Lokalplan "Ved Amagerbanen Nord"

HØRINGSSVAR TIL KØBENHAVNS KOMMUNE VEDR. LOKALPLAN "VED AMAGERBANEN NORD".

Nedenstående høringssvar til lokalplanen "Ved Amagerbanen Nord" er samlet på vegne af den samlede grundejergruppe indenfor lokalplanområdet.

Tegning 7c · Beplantning

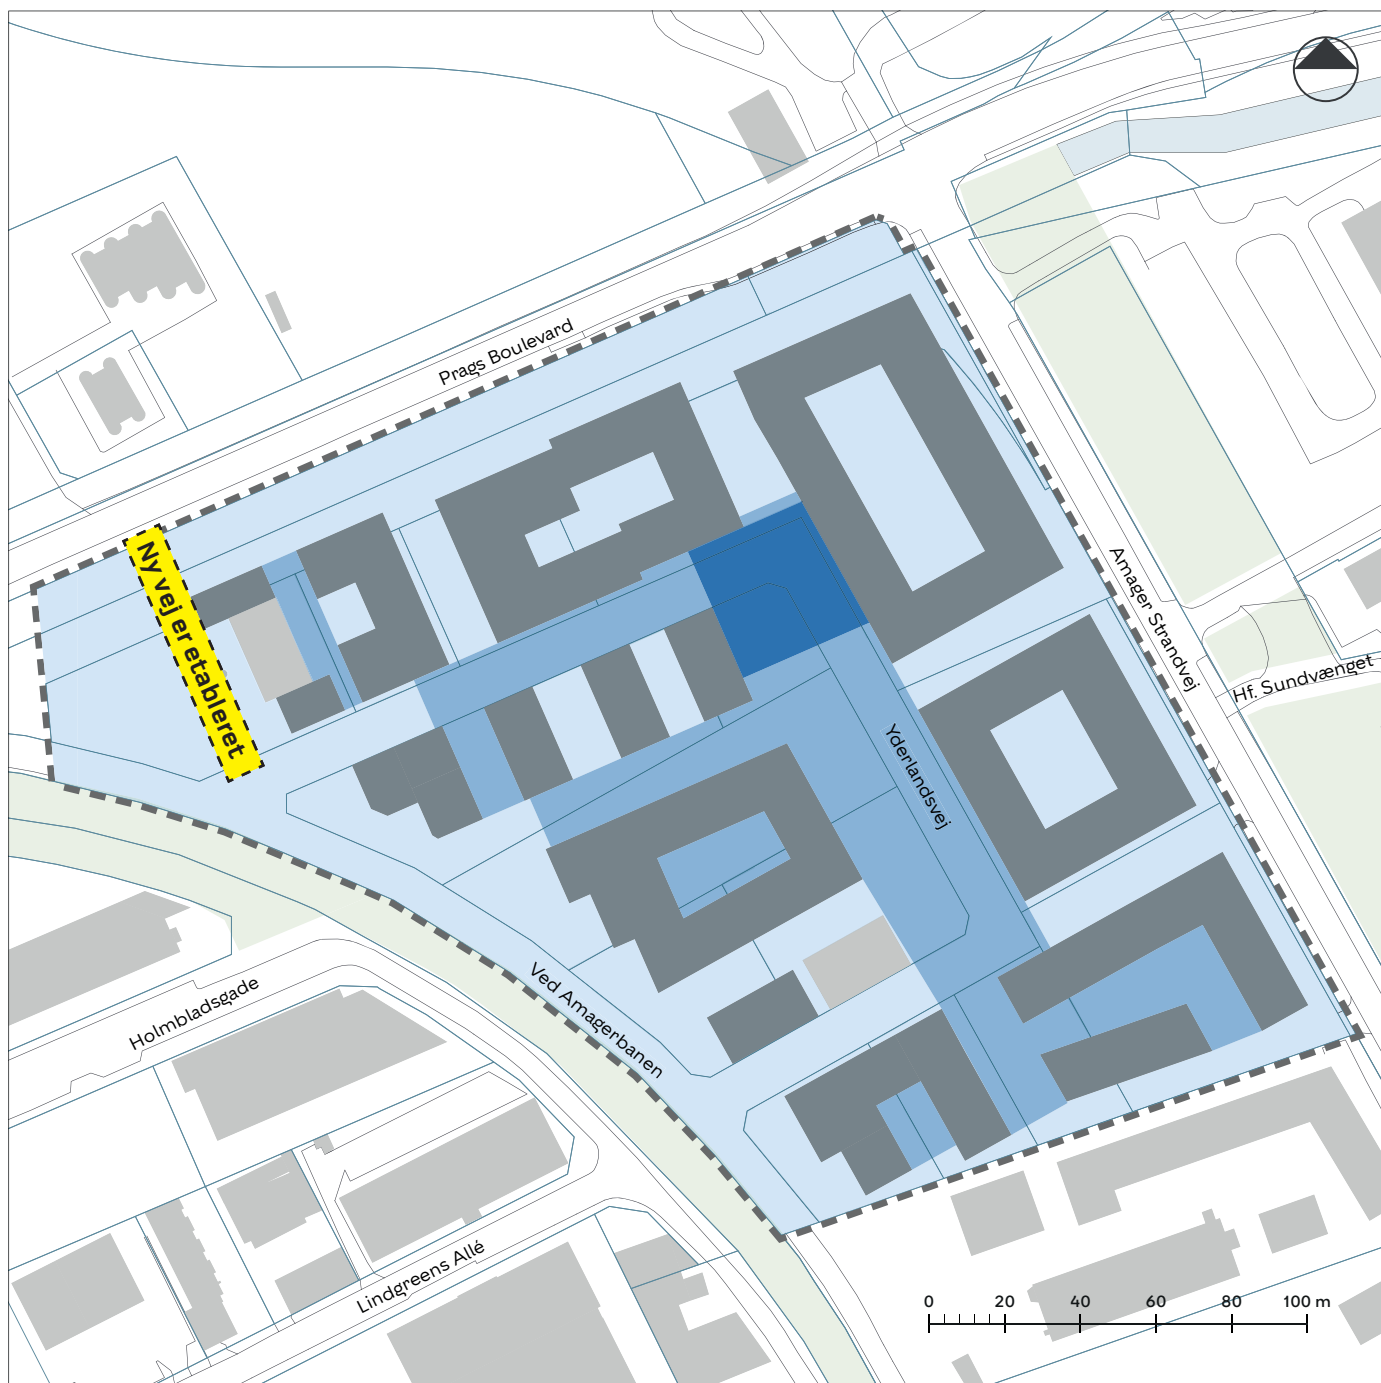
Beplantning: På tegning 7c er gård med almen bebyggelse og børneinst. benævnt med et 3 tal (træ over 15m). Dette ønskes ændret da der i denne gård planlægges med fuld p. kælder hvor et træ med højde over 15m vil være meget vanskeligt at løse. Her også taget den almene anlægsøkonomi i betragtning. Felt for plantning af træer ønskes udvidet til det markerede felt på bilag 7c.

Beplantning: På tegning 7c er gård med almen bebyggelse og børneinst. benævnt med et 3 tal (træ over 15m). Dette ønskes ændret da der i denne gård planlægges med fuld p. kælder hvor et træ med højde over 15m vil være meget vanskeligt at løse. Her også taget den almene anlægsøkonomi i betragtning.

Felt for plantning af træer ønskes udvidet til det markerede felt
